TRANSPORDIAMET

Meie 21.03.2024 nr 7.1-2/24/4047-2

**Metsa-Rännaku kinnistu
projekteerimistingimuste eelnõu
kooskõlastamine märkustega**

Olete esitanud Transpordiametile kooskõlastamiseks Harju maakonna Saku valla Metsanurme küla Metsa-Rännaku kinnistu projekteerimistingimuste eelnõu (menetlus nr 417792).

Joonis 4. Väljavõte projektist

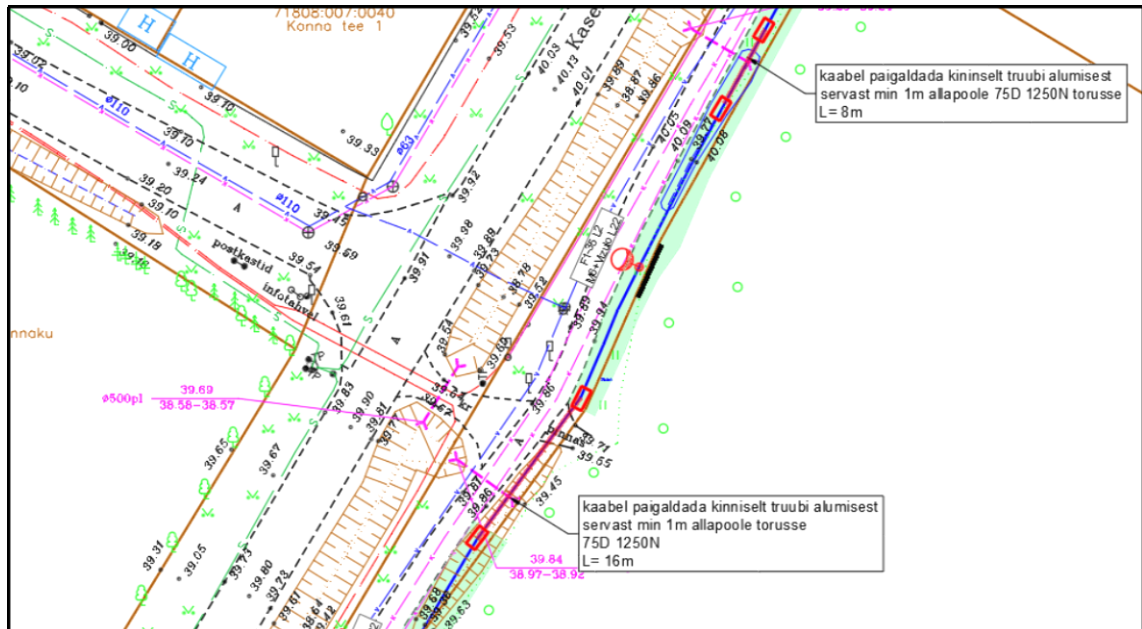
1. Ristumiskoht projekteerida riigitee ca km 1,577. Ristumiskoha projekteerimisel arvestada selles riigitee lõigus kavandatava Hepta Group Energy OÜ koostatud projektiga „Saku valla Metsanurme küla tänavavalgustuse projekteerimine. Töö nr 22528“ (vt *joonis 4*).

Joonis 5. Ristumiskoha pikikallade kujundamine

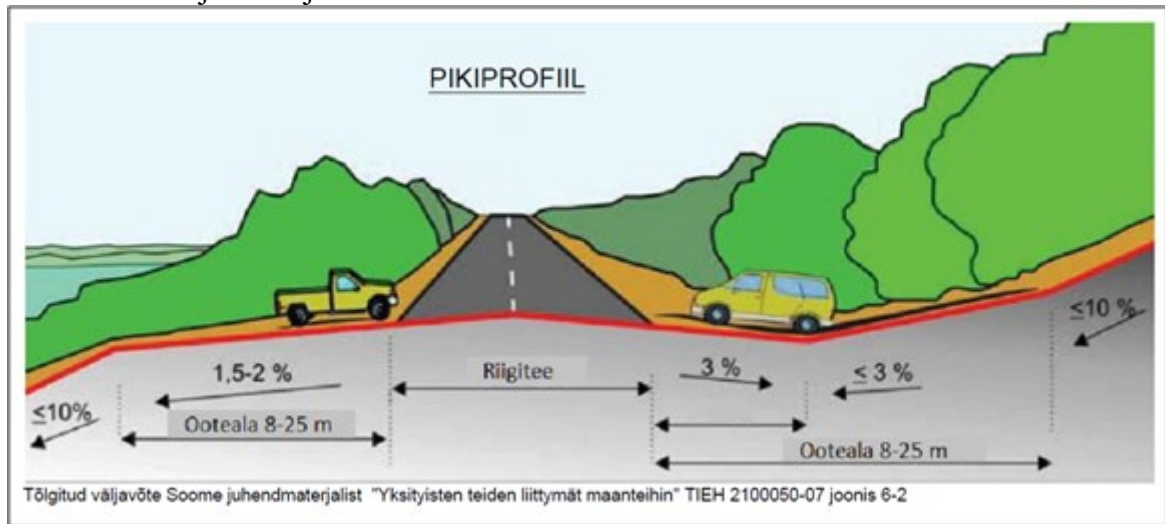
9. Ristumiskoha plaanilahenduse koostamisel lähtuda Transpordiameti tüüpjoonise I või II põhimõtetest. Pöörderaadiused määrata liikluskoosseisu kõige ebasoodsama sõiduki pöördekoridoride järgi. Kujutada pöördekoridoreid joonistel.
10. Ristumiskoht projekteerida riigiteega võimalikult täisnurga all. Ristumiskoha pikikalded määrata vastavalt alltoodud joonise põhimõtetele arvestusega, et riigitee alusele maale sademeveett üldjuhul ei juhitata.
